ФСУ ЮНИТ-М300-Д3Т2. Версия 2.11

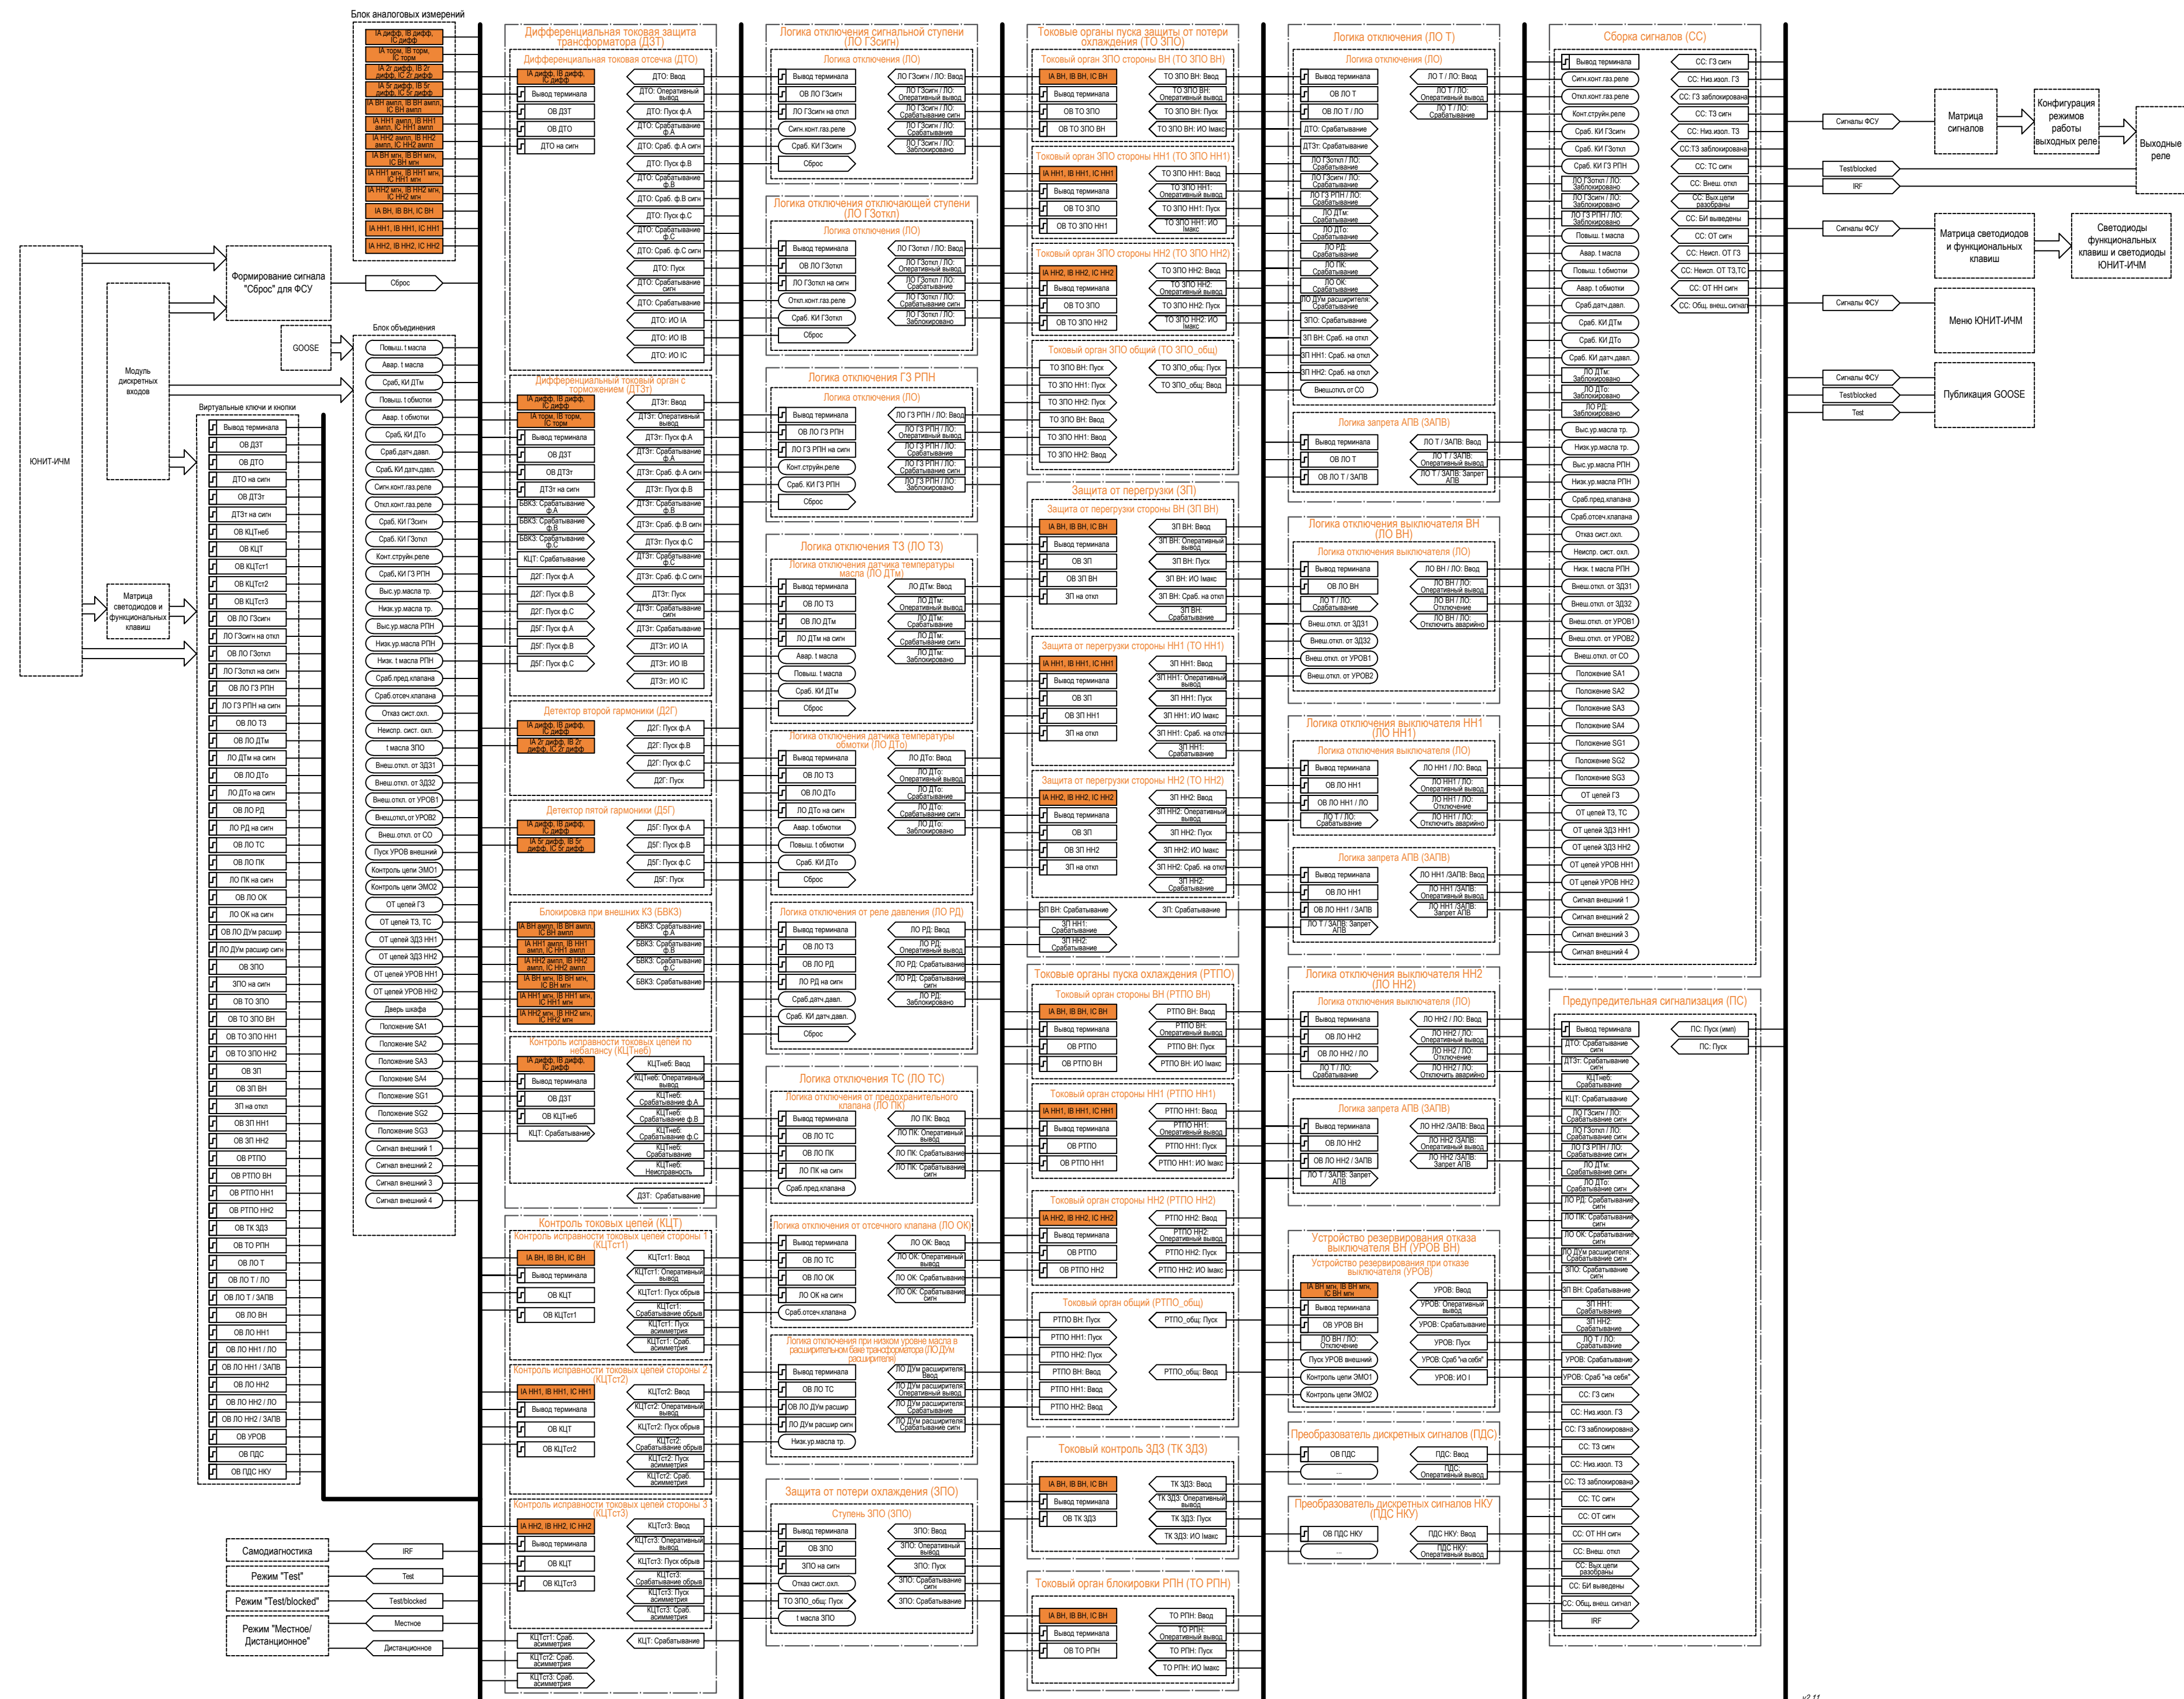
27.01.25 - Исправлен выход ТК ЗДЗ ИО I на ИО I макс

30.01.25 - Добавлен выход КЦТнеб

03,04.02.25 - Корр. СС, добавлены сигналы

21.04.25 - Выведены ДТО, ДТЗт ИО

30.04.25 - Изменен сигнал сброса ГЗ,ТЗ на просто Сброс

14.05.25 - Изменен сигнал ЗПО Сигнал в ПС на ЗПО Срабатывание сигн.

28.05.25 - Сигналы перевода на сигн ГЗ, ТЗ , ТС изменены через ЛО

17.07.25 - Правки обозначений сигналов. ПКВ (Эта ФСУ пойдет в Версию 1.0 РЭ) !!!!

14.08.25 - На согласование версия 2.1

14.10.25 - Добавлен сигнал с блока ДЗТ ДЗТ: Срабатывание. Изменена версия на 2.11

24.10.25 - Добавлены сигналы Контроль цепи ЭМО1,ЭМО2 для УРОВ, версия 2.11
